Ref.: Respuesta requerimiento examen de fondo – Oficio N° 8970 de 20 de mayo de 2024.

Patente: DISPOSITIVO DE COLUMNA DE AGUA OSCILANTE MODULAR CON TURBINA DE FLUJO BIDIRECCIONAL.

Exp.: NC2020/0016011

Figura 14A del documento D1

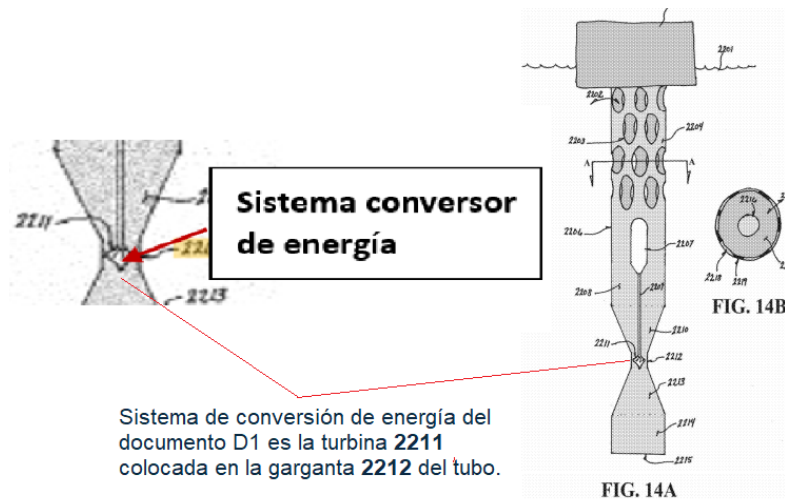
El sistema conversor de energía (4) revelado en la presente solicitud, es mucho más complejo y demuestra actividad inventiva con relación al sistema conversor de energía revelado en el documento D1, que está compuesto por una turbina hidráulica colocada en la garganta de un tubo constreñido, tal como lo revela la figura 14A del documento D1, citada en el Oficio N° 8970 de 20 de mayo de 2024.

Lo revelado en D1, relacionado con el sistema conversor de energía, no motiva ni conduce a una persona versada en la materia a diseñar un sistema conversor de energía como el que se reclama, veamos:

Figura 2 de la invención reclamada

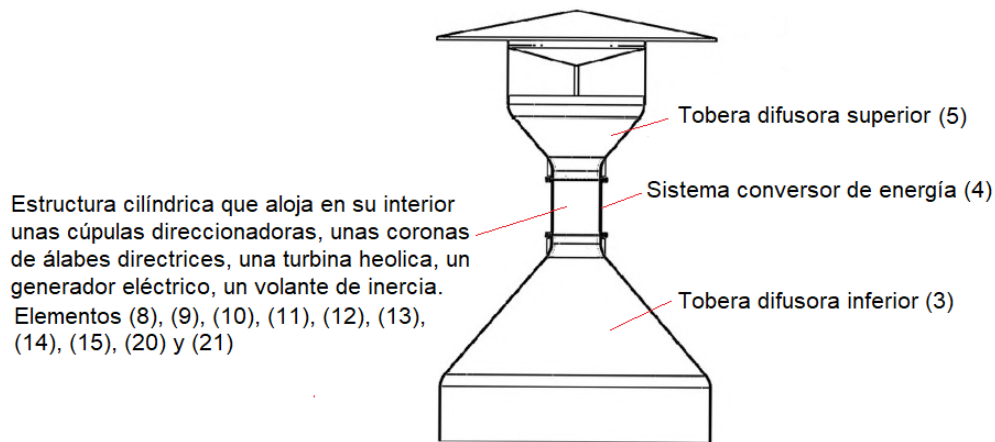
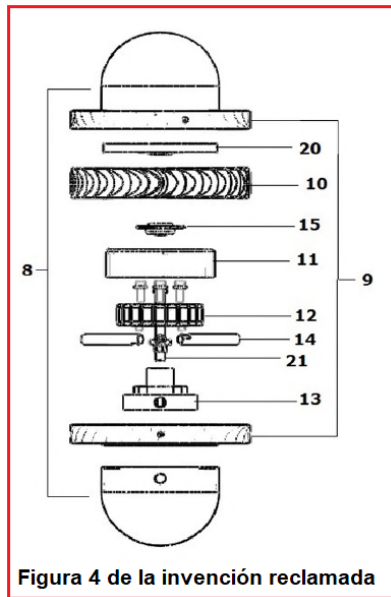
También se incluyeron en la figura 2, en el capítulo descriptivo y en las reivindicaciones los números de referencia (5a) y (5b) para definir el ángulo (5b) de la tobera difusora superior (5), definido entre la abertura de su diámetro mayor y la abertura del diámetro menor sobre la horizontal (5a), ahora reclamado en la reivindicación 5 y el cual fue reclamado en las reivindicaciones 5 y 7 presentadas en la solicitud inicial. Dicha inclusión del número de referencia se realiza únicamente para efectos de la claridad y no supone una ampliación de la divulgación inicial, ya que dicha estructura se encontraba divulgada tanto en la descripción como en las figuras inicialmente presentadas.

Sistema de conversión de energía
de la invención compuesto por
los elementos (8), (9), (10), (11),
(12), (13), (14), (15), (20) y (21).

Así las cosas, D1 no enseña ni sugiere un sistema conversor de energía (4) que tenga una configuración como la que se revela y que esté compuesto por los elementos reclamados. Se encuentra importante destacar que el sistema reivindicado tiene elementos y componentes que no son revelados ni insinuados en el documento D1, el cual fue considerado como el estado de la técnica más cercano a la invención según el análisis de patentabilidad efectuado. Por el contrario, el sistema que se reclama es más complejo y comprende diferencias significativas comparado con el sistema que se enseña en el documento D1. Por otra parte, es indispensable tener en cuenta que la invención reclamada resuelve problemas técnicos que no se tuvieron en cuenta en el análisis sobre el nivel inventivo realizado en el Oficio N° 8970 de 20 de mayo de 2024.
